Mission régionale d'autorité environnementale
BOURGOGNE - FRANCHE - COMTÉ

**Avis de la Mission Régionale d'Autorité environnementale
de Bourgogne-Franche-Comté
sur le projet agrivoltaïque de centrale solaire
sur le territoire de la commune de Châtel-Gérard (89)**

N °BFC-2024-4525

Figure 2: Plan de masse de la centrale photovoltaïque
(source : étude d'impact)

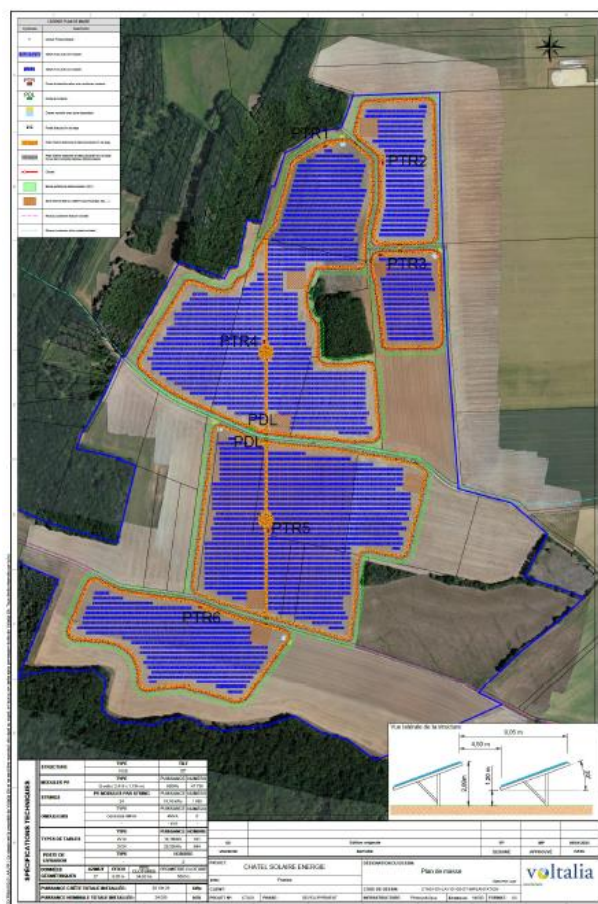
La MRAe a constaté la piètre qualité de certaines représentations graphiques, imprécises voire incomplètes (légendes manquantes), qui complexifie l'appréhension du projet.
